資料 3

STACY 施設の設計及び工事の方法の認可申請 (第 3 回) に係るコメント回答について

令和元年 12 月 16 日

日本原子力研究開発機構

図 STACY の起動用中性子源の効果 (臨界水位 40cm)

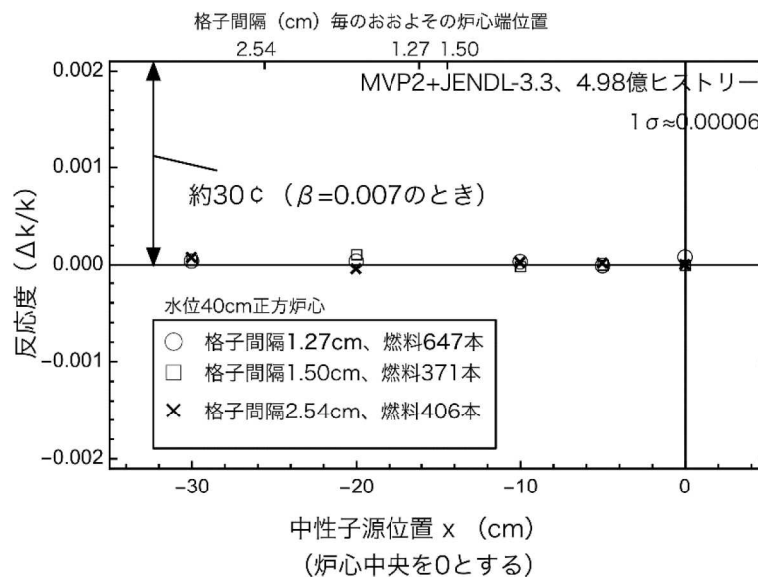
起動用中性子源について、低水位においても影響が無視できることを確認すること

STACY の起動用中性子源について、挿入位置による反応度変化を計算した。計算結果を下図に示す。対象は本設工認添付計算書Ⅲ-9-3-(2)「基本炉心(1)の核的設計計算書」に示した格子間隔 1.27、1.50、2.54cm の炉心のうち、臨界水位が 40、70、140cm の炉心を 9 種類選定した。計算モデルには棒状燃料の他、炉心タンク内の定盤及び中性子源案内管をモデル化し、中性子源としては Am_2O_3 0.72 g、Be 9.2 g の混合物を実機と同じ厚みのステンレスケースで覆って配置し、X 方向位置をパラメータとした（参考図参照）。計算には連続エネルギーモンテカルロコード MVP2 及び評価済核データ JENDL-3.3 を使用し、ヒストリー数は 5 億（スキップバッチを除き実効 4.98 億）とした。なお、計算結果の不確かさ (1σ) は 0.00006 ($\beta=0.007$ としたとき約 1 セント) 程度であり、エラーバーは図のシンボル (○、□、×) の大きさと同程度である。

図より、中性子源の効果はその位置によらずほとんど見られず、また炉心水位による違いも見られない。計算上、最大で約 2 セントという値が得られたが、評価手法の不確かさを上回るものではない。以上のことから、中性子源が運転に及ぼす影響は無視することができる。
